BULLETIN: 29004

## Bruits sourds excessifs depuis l'extrémité avant

Ford Escape/Mazda Tribute/Mercury Mariner

#### Barre stabilisatrice MOOG® K80104

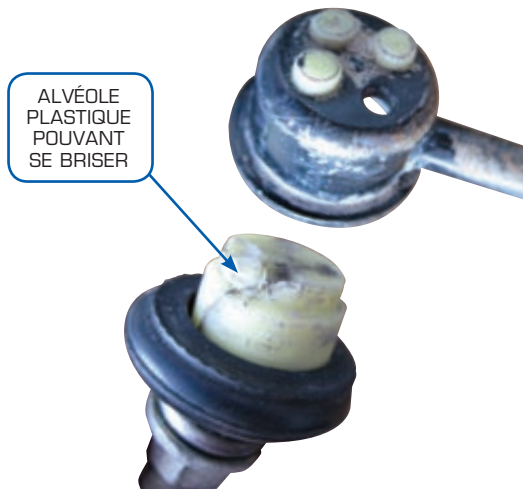
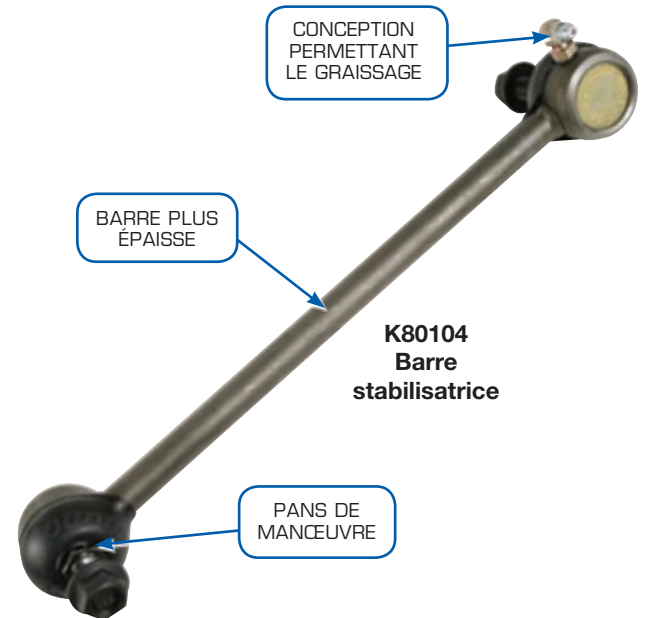
Les propriétaires de Ford Escape, Mazda Tribute et Mercury Mariner peuvent se plaindre de bruits sourds et/ou cliquetis venant de la partie avant de leur véhicule. C'est très probablement causé par un défaut dans les barres stabilisatrices d'accouplement d'origine.

- La conception en permettant pas de graissage est propice à de l'usure prématurée venant d'intrusion. Cela fait que la tige à rotule métallique se corrode rapidement, en abrasant la surface des roulements. Le cycle de corrosion et d'usure entraîne le desserrage rapide de l'alvéole, en permettant un jeu excessif, d'où le bruit venant de l'extrémité avant.
- La conception d'origine utilise des roulements en plastique, qui sont susceptibles de rupture.

- La conception de roulements durables en métal fritté de MOOG maintient une lubrification à la surface des roulements, en réduisant la friction pour une plus longue durée de service.
- La conception permettant le graissage chasse la contamination.
- Des pans de manœuvre à la base de la tige permettent une bonne prise et l'utilisation de douilles, pour la rapidité d'installation et de dépose.
- La plus grande épaisseur de barre améliore solidité et durabilité.
